Informe Consolidado Complementario de Solicitud de Aclaraciones, Rectificaciones y/o Ampliaciones a la Declaración de Impacto Ambiental del Proyecto "Parque fotovoltaico Lagunillas 94,5 MW y línea eléctrica Lagunillas-La Ruca 220 kV"

Nombre del titular : PFV Limarí Solar SpA.
Nombre del representante legal : Jorge Andrés Taboada Rodríguez.
Dirección : Coronel Pereira N°62, oficina N°404, comuna de Las Condes, Región Metropolitana de Santiago.

El presente Informe Consolidado Complementario de Solicitud de Aclaraciones, Rectificaciones o Ampliaciones a la Declaración de Impacto Ambiental (en adelante, DIA) del proyecto denominado "Parque fotovoltaico Lagunillas 94,5 MW y línea eléctrica Lagunillas-La Ruca 220 kV" (en adelante, el proyecto), contiene las observaciones generadas en virtud de la revisión de la Adenda de la DIA.

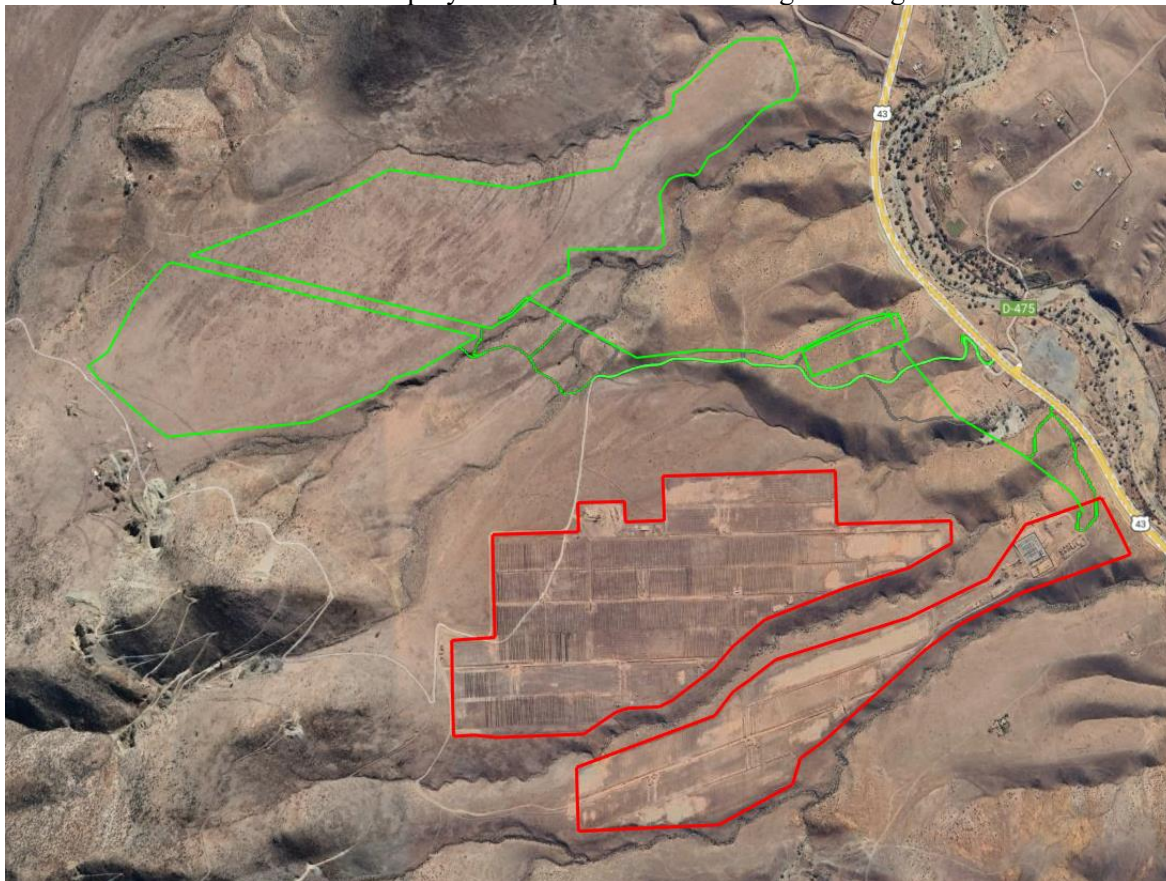
1.5. En relación con la respuesta 1.17. del acápite 1 (*Descripción de proyecto*) de la Adenda de la DIA, se solicita al Titular presentar los correspondientes antecedentes que permitan descartar efectos adversos acumulativos considerando la posible generación de alguno de los efectos, características o circunstancias contemplados en el artículo 11 de la Ley N°19.300 y en los artículos 5 al 11 del Reglamento del Sistema de Evaluación de Impacto Ambiental (en adelante, RSEIA) como resultado de la ejecución conjunta o simultánea de alguna de las fases de desarrollo del presente proyecto en evaluación y los proyectos “Nueva Subestación Seccionadora La Ruca 110 kV”, “Ampliación en S/E La Ruca 110 kV (BPS+BT), Nuevo Patio 220 kV (IM) y Nuevo Transformador (ATAT)” “Planta solar fotovoltaica Doña Antonia”. Lo anterior, teniendo presente las localizaciones de los referidos proyectos representadas en la siguiente figura:

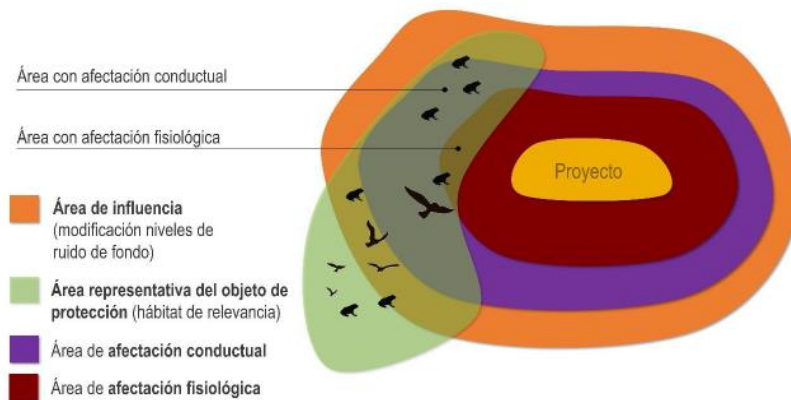
vi. Curvas isofónicas obtenidas según los umbrales considerados.

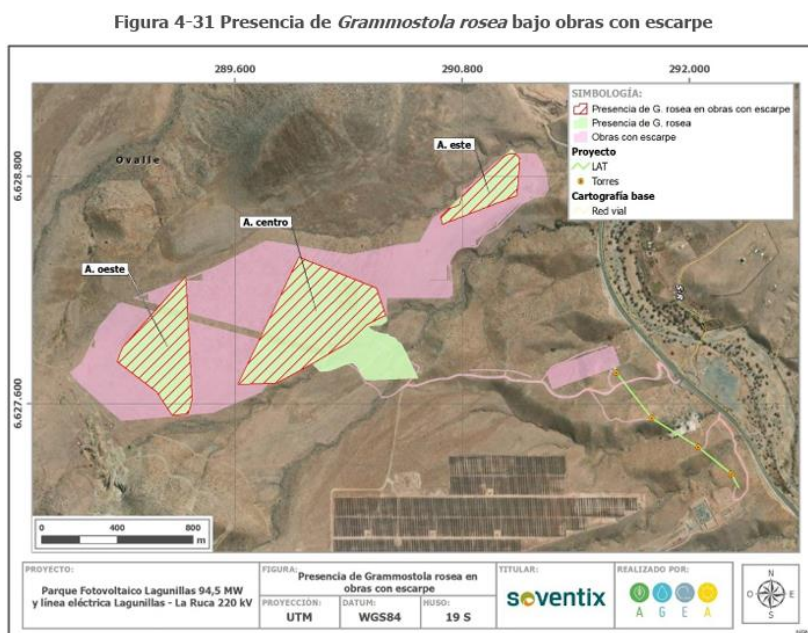
b) En los antecedentes presentados se indica lo siguiente:

i. En su hábitat natural se observa “[...] una **disminución de su densidad en ambientes degradados, en comparación con zonas no intervenidas** (Aguilera et al., 2019).” (énfasis agregado).

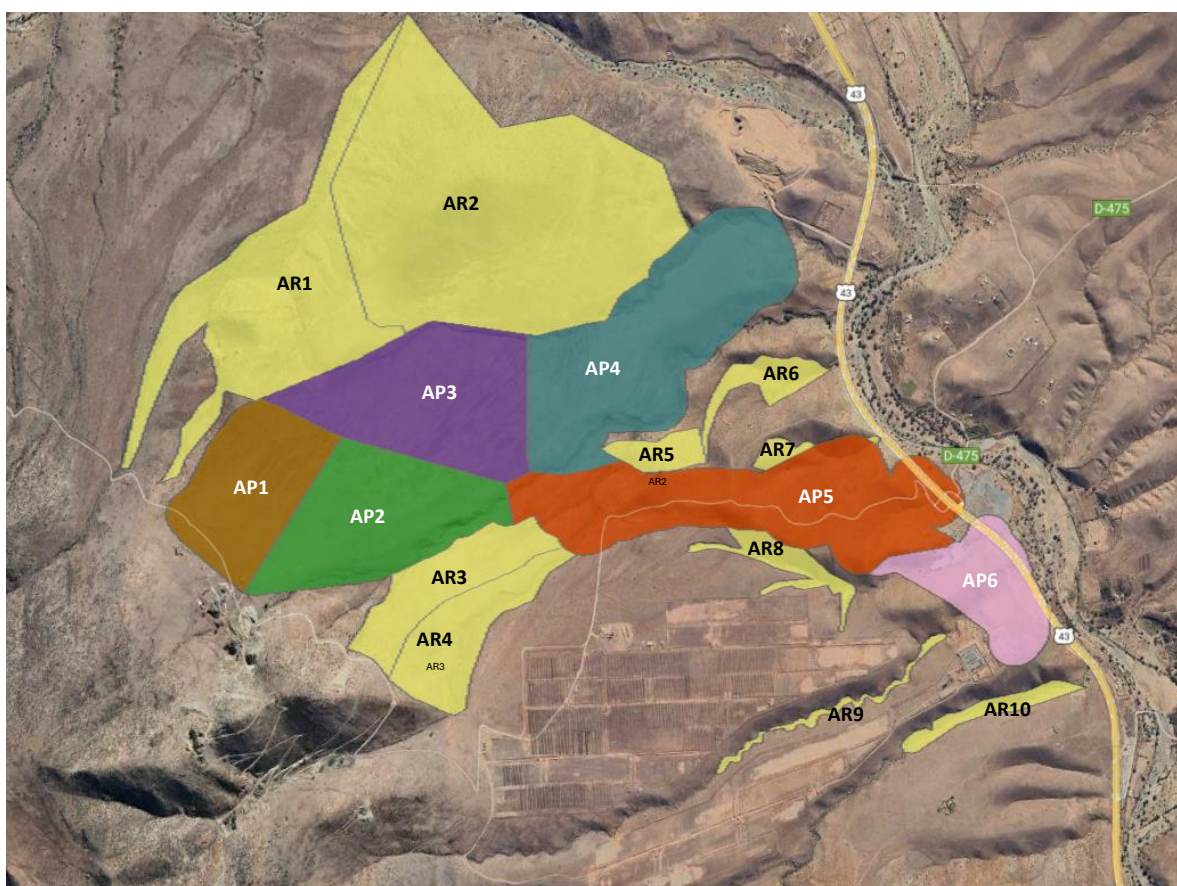
b) Presentar los correspondientes antecedentes y análisis fundados que acrediten que el desarrollo de cualquiera de las etapas de desarrollo en que encuentren o encontrarán los proyectos “*Nueva Subestación Seccionadora La Ruca 110 kV*”, “*Ampliación en S/E La Ruca 110 kV (BPS+BT)*”, “*Nuevo Patio 220 kV (IM)* y “*Nuevo Transformador (ATAT)*” y “*Planta solar fotovoltaica Doña Antonia*”, no impedirá el éxito de la medida en cuanto tanto al efectivo desplazamiento de los individuos a las áreas receptoras (en particular, las áreas receptoras 4, 8, 9 y 10) como a su finalidad de disminuir efectivamente la posible afectación de las especies objeto de esta. Lo anterior, además, teniendo a la vista las siguientes figuras:
